**Mémoire en réponse aux avis des  
Parcs Nationaux des Calanques et de  
Port Cros, du Conseil National de  
Protection de la Nature et de l'Autorité  
Environnementale**

Le projet Provence Grand Large est situé en région Provence-Alpes-Côte d'Azur (PACA), dans le département des Bouches-du-Rhône. C'est un parc pilote composé de 3 éoliennes flottantes à axe horizontal de 8 MW chacune, soit une puissance installée totale de 24 MW. Ce projet est localisé en mer à environ 17 km de la plage Napoléon à Port-Saint-Louis-du-Rhône.

Le présent document vise à apporter des précisions et des éléments de réponse aux avis émis par chacune de ces quatre instances. Pour commencer, pour la bonne information du public, un premier chapitre propose une synthèse sur les évolutions du projet entre 2019 et 2021.

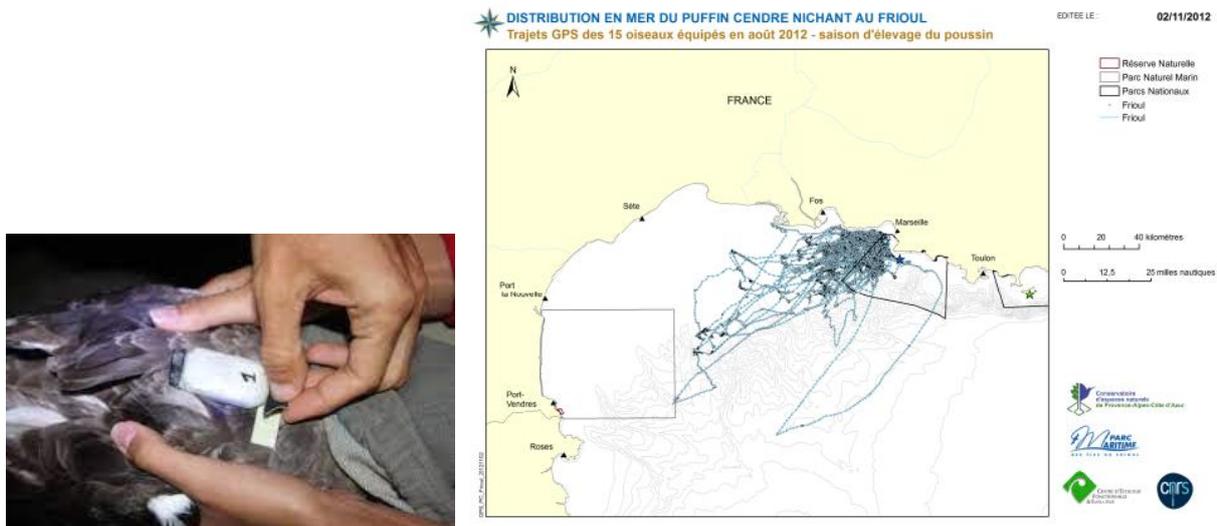
*La poursuite des suivis télémétriques sur la même période, pour analyser les éventuelles évolutions comportementales des individus, in situ et ex situ (effet barrière des éoliennes, déplacement des zones d'alimentation, ...)*

Depuis 2011, les chercheurs du CEFÉ-CNRS réalisent des suivis télémétriques des puffins qui nichent dans les îles marseillaises et les îles de Port-Cros. Ces suivis consistent à capturer les oiseaux à terre, en été, en fin de période de reproduction, afin de les équiper de balises GPS et ainsi étudier leurs parcours en mer (en 2D) (figure 2). Dans le cadre du programme de recherche ORNIT-EOF (co-financé par Provence Grand Large), les puffins yelkouan et de Scopoli des îles marseillaises sont équipés de capteurs barométriques afin d'étudier également leur hauteur de vol et donc leur activité (pêche, repos, déplacement) pendant deux années consécutives (2020 et 2021).

Afin de disposer d'une base de données continue et significative de cartographies de parcours des puffins yelkouan et des puffins de Scopoli après la mise en service de la ferme pilote, le CEFÉ-CNRS a besoin de poursuivre ces suivis télémétriques. Pour réaliser des analyses statistiques robustes, l'objectif est d'atteindre une cible statistiquement valide de 20 individus marqués par an et par espèce dans le Golfe du Lion, pendant 5 ans. En comparant les trajectoires et les zones prospectées par les oiseaux avant l'installation des éoliennes et après leur installation, si les puffins ont significativement modifié leurs parcours en mer et ont été significativement impactés par la présence des fermes pilotes.

→ **Provence Grand Large soutiendra donc le montage et la réalisation de cette étude complémentaire, constituant ainsi une mesure d'accompagnement complémentaire du projet (MA7).**

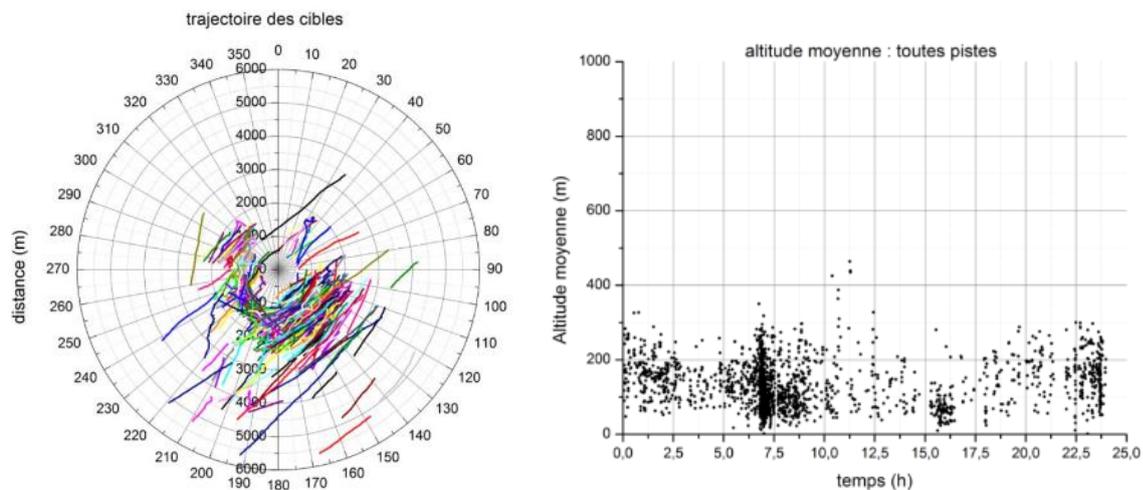
*L'apport de précisions techniques sur le dispositif d'effarouchement installé sur les éoliennes (MR14) y compris les options de bridage, dont les modalités sont à ce jour imprécises ; la consultation préalable des instances scientifiques sur les options techniques proposées, en vue d'avis technique et d'éventuels ajustements ; et le suivi de l'évolution de l'efficacité de ces mesures ;*

- Par ailleurs, un radar sera déployé. Il sert à détecter, à suivre et à déterminer en temps réel la trajectoire en 3D d'un objet en l'air. Les oiseaux peuvent ainsi être détectés pendant leur déplacement sur de plus longues distances qu'ils ne le sont avec les caméras. Les données récupérées donnent donc des informations sur la densité des oiseaux en vol, leur vitesse, la direction de leur trajectoire et leur altitude de vol (figure 4). EDF Renouvelables a déployé un radar 3D sur le parc éolien offshore de Fécamp et bénéficie donc d'un premier retour d'expérience sur le sujet. Les mesures acquises au niveau de PGL serviront principalement aux études à plus large échelle, dédiées aux migrateurs et permettront d'évaluer si celles-ci ont un effet attractif. L'intégralité des données acquises est mise à disposition de la communauté scientifique, notamment à travers le programme de recherche MIGRALION de l'OFB dédié à la compréhension des migrateurs pour mieux connaître les phases migratoires, les voies migratoires et les conditions (météorologiques ou autres) qui les influencent.

→ **Les précisions techniques sur le dispositif d’effarouchement installé sur les éoliennes (MR19), en fonction des meilleures capacités technologiques disponibles au moment de la mise en œuvre de la mesure seront soumises au comité scientifique en vue d’avis technique et d’éventuels ajustements. Une étude sur l’efficacité de la mesure sera réalisée selon un calendrier établi avec le comité de suivi.**

**Le système d’arrêt programmé d’une éolienne (MR20) sera mis en place en test pendant 5 ans selon un protocole qui sera soumis au conseil scientifique pour avis technique, ajustements et mise en cohérence avec les protocoles appliqués par les autres fermes pilotes. Une étude sur l’efficacité de la mesure est produite et les modalités de bridage seront revues avec le conseil scientifique en fonction des résultats.**
